## Zur L 58 – Planung:

Meine Hauptkritik gilt der Ausführung der Kreuzung mit der Steinbuxstr. und des Gehsteiges im Neubauteil.

## Der von der Gemeindevorvertretung beschlossene Plan:

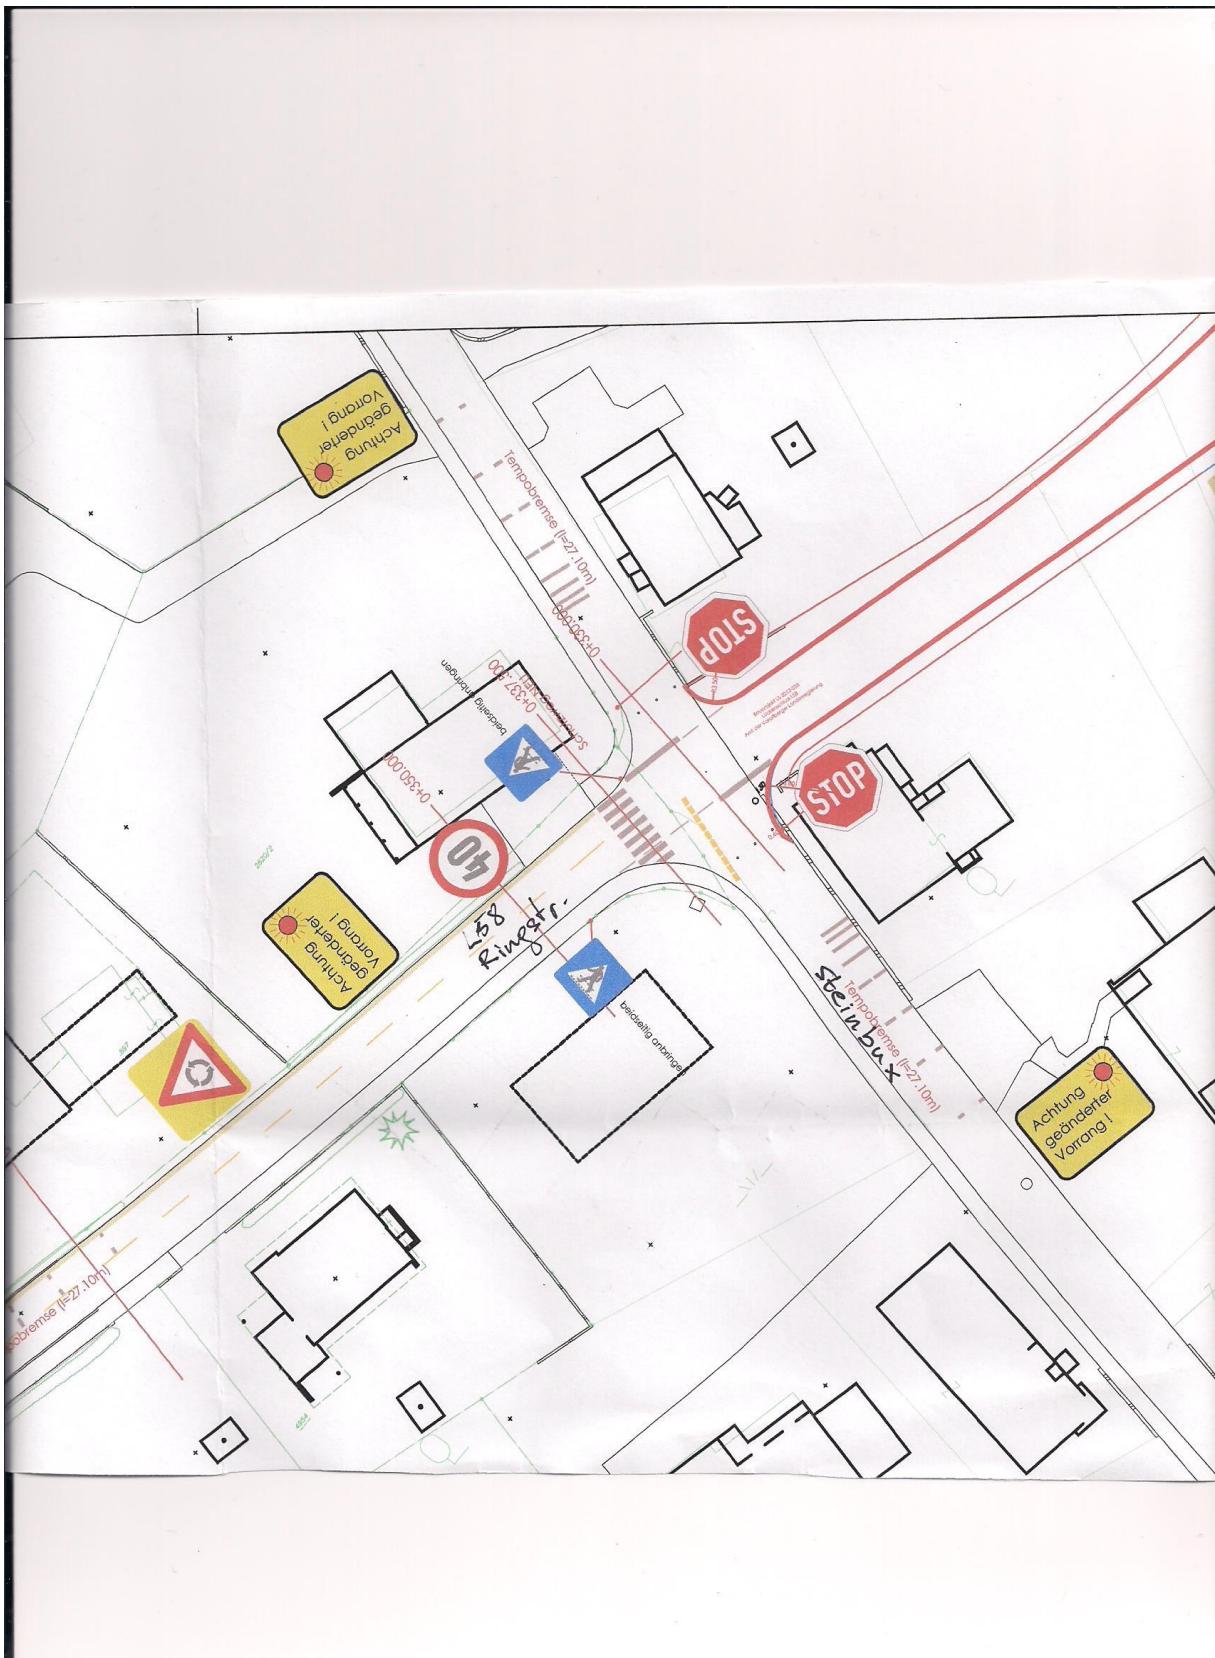
Mängel:

- Notwendige „Zusatzbremse“ auf der abschüssigen Steinbuxstr. (3 LED –Markierungspunkte) unzureichend (Gefahr, wegen Gewohnheit durchzufahren; die Steinbuxstr. ist zudem als regionale Radverbindung Götzis/Zentrum – Altach im Radwegenetz beschlossen)

- Für im Steinbux von Süden kommende ist durch den fehlenden Zebrastreifen kaum sichtbar, dass eine neue, wichtige Fußgängerverbindung quert.
- Die Auftrittsfläche für vom Garnmarkt kommende Fußgänger ist wegen des fehlenden Gehsteigs an der Steinbux-Ostseite unzureichend (zuerst hatten die Planer gar keine vorgesehen, auf meine Kritik wurden dann mickrige 50 cm zugestanden)

- Der Gehsteig im Neubauteil (beidseits) ist mit 1,5 m für eine wichtige Fußgängerverbindung zu schmal.  
(Ausschussempfehlung: bei Gehsteigneubauten mindestens 2 m)

- Den Anwohnern in der Ostecke der Kreuzung wurde vertraglich zugesichert, in ihrem Bereich den Gehsteigrand nicht abzuschrägen (d. h. leicht überfahrbar auszuführen – wohl als Schutz beim Hauseingang gedacht). Dieser Vereinbarung wird mit einem ca. 3 cm hohen Rand insbesondere im kritischen Kurvenbereich nicht entsprochen.

## **Verbesserungsvorschläge:**

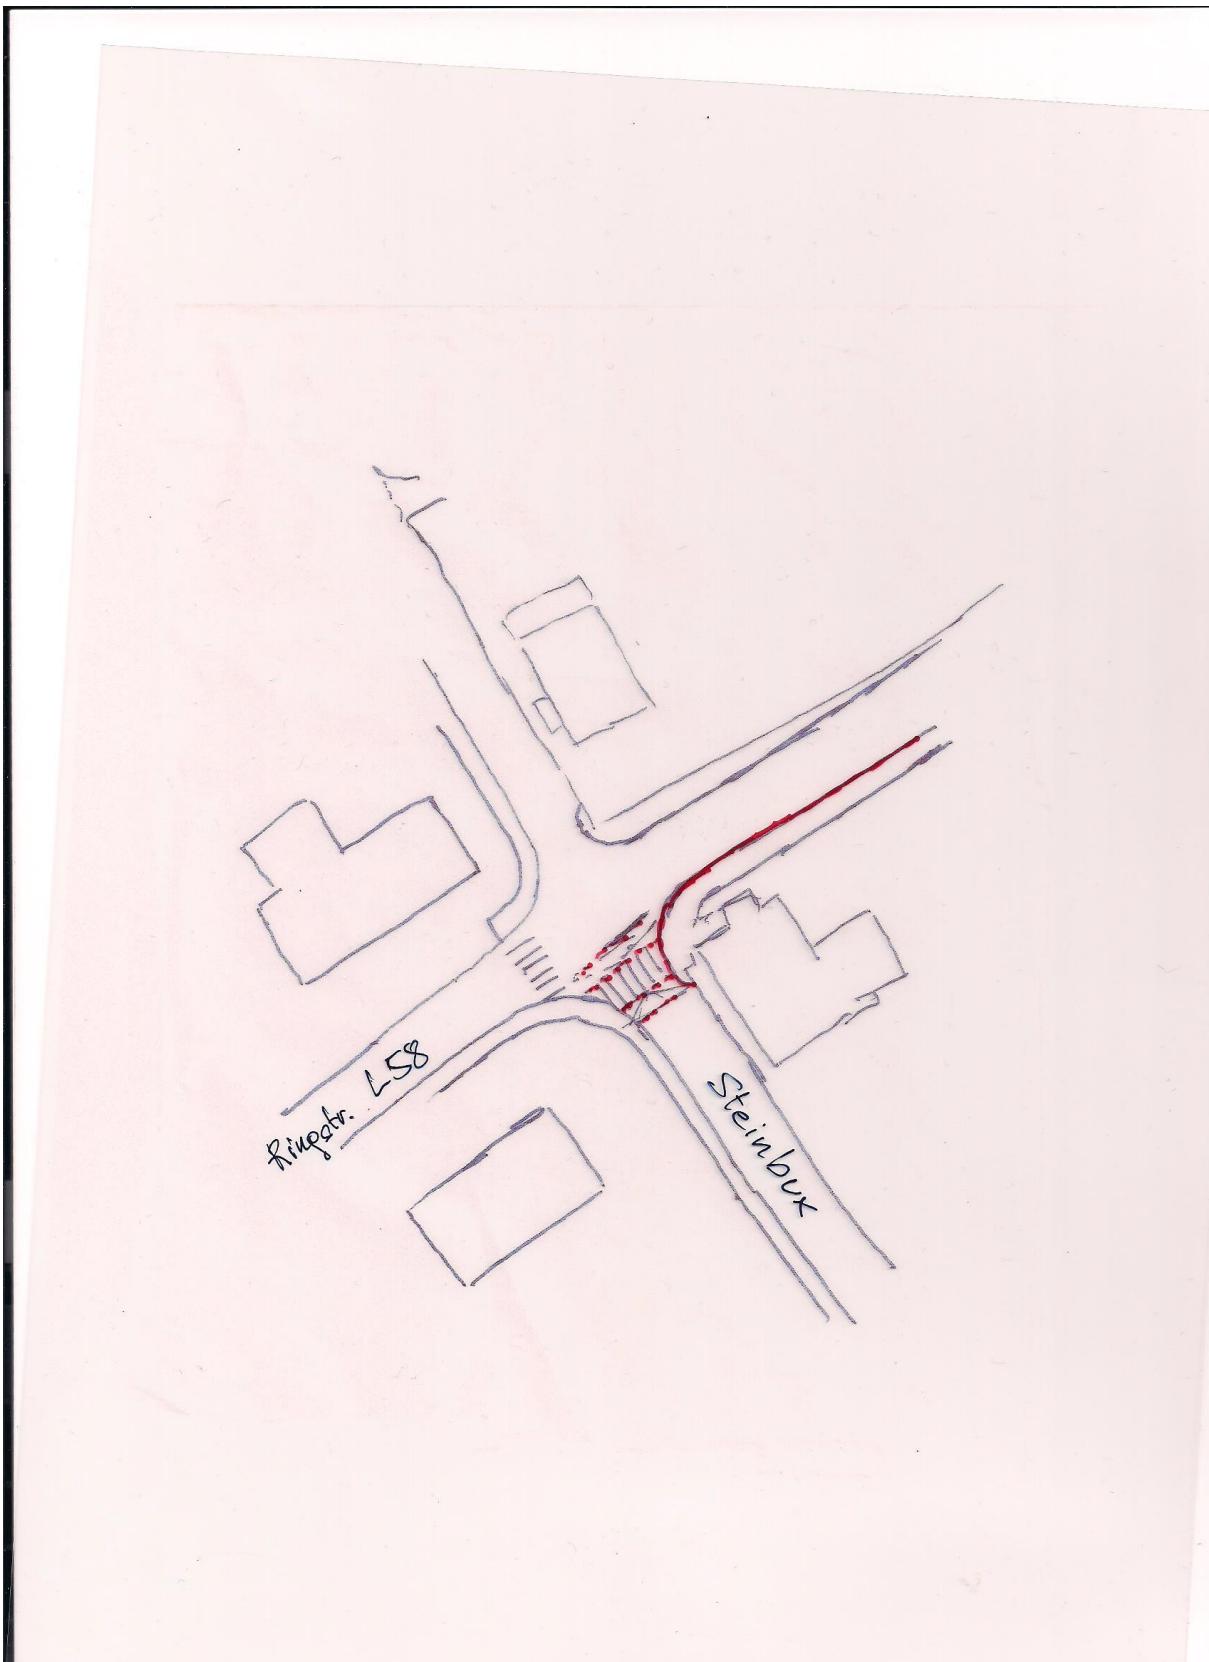
- Angehobener Zebrastreifen über die Steinbuxstraße

Vorteile: - wirksame Maßnahme zum unbedingt erforderlichen Einbremsen von auf der abschüssigen Steinbuxstr. daherkommenden Fahrzeugen, insbesondere Radfahrern;  
- sichere, komfortable und gut sichtbare Fußgängerverbindung;  
- zwanglos sich ergebende Anhebemöglichkeit für den neuen Gehsteig im Kurvenbereich (Vertragsvereinbarung)
- Auf ca. 1 m verbreiterte Auftrittsfläche am Westende des Neubau-Gehsteiges in der Steinbuxstraße (Sicht, Sichtbarkeit, „Bremse“ für Fahrzeuge im Steinbux)
- Auf mind. 2m verbreiterter Gehsteig auf der Südseite des Neubauteiles.

Damit verbunden: entsprechende, leicht mögliche Verschwenkung der Straßenachse um ca. 50 cm, bei gleichem Radius auf der Nordostseite Einengung der Steinbuxstr. um 10 bis 20 cm; Entfall des nordseitigen Gehsteiges im Neubauteil.  
Begründung: der nordseitige Gehsteig kann ohne großen Verlust entfallen, weil einerseits der sichere und komfortable „Golmejer-Weg“ in kurzer Distanz parallel geführt wird (Umweg ca. 30 m).  
Andrerseits ist die Fußgängerverbindung auf der Nordseite auch weit weniger wichtig als eine hochwertige auf der Südseite, weil die meisten Fußgängerziele (Schulen, Geschäfte, Ordinationen, Ämter, Bahnhof usw.) auf der Südseite der L 58 liegen, daher alle nordseitig Wohnenden für diese Ziele sowieso queren müssen und andrerseits auch südseitig Anwohnende nicht queren müssen.
